## Modulo per la presentazione delle osservazioni per i piani/programmi/progetti sottoposti a procedimenti di valutazione ambientale di competenza statale

Progetto "Coriandoli solari", sito in Arlena di Castro e Tuscania (VT), opere di connessione a Canino (VT), con una potenza di picco di 56.370,24 kWp

**Codice procedura** 9584 del 24/05/2023

**Proponente:** Pacifico Olivina S.r.l.

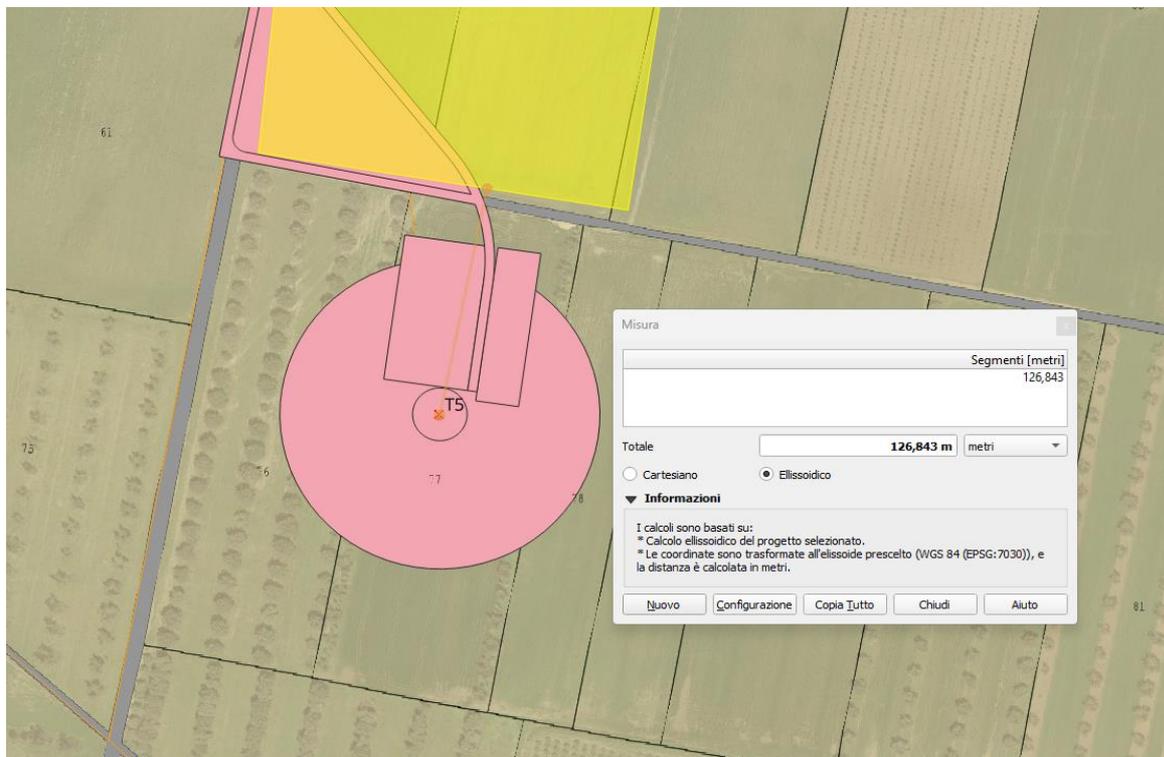
Si fanno inoltre presenti le sovrapposizioni nei seguenti terreni, i quali rientrano nelle aree di asservimento per il passaggio di strade e cavidotti del "Parco eolico di Tuscania":

- Comune di Tuscania, Foglio 42, Ptt. 33, 44, 62, 63;

Interferenza con Aerogeneratore A06

Distanza Aerogeneratore A05 dal parco fotovoltaico

Da quanto evidenziato negli stralci sopra riportati si evince un'interferenza diretta con l'aerogeneratore A06 e un'incompatibilità con l'aerogeneratore A05.

La wpd San Giuliano S.r.l. chiede, pertanto, la rimozione o la delocalizzazione a distanza adeguata dell'impianto fotovoltaico previsto nel progetto della società Proponente, tenendo in considerazione la priorità cronologica della presentazione e procedibilità delle istanze.
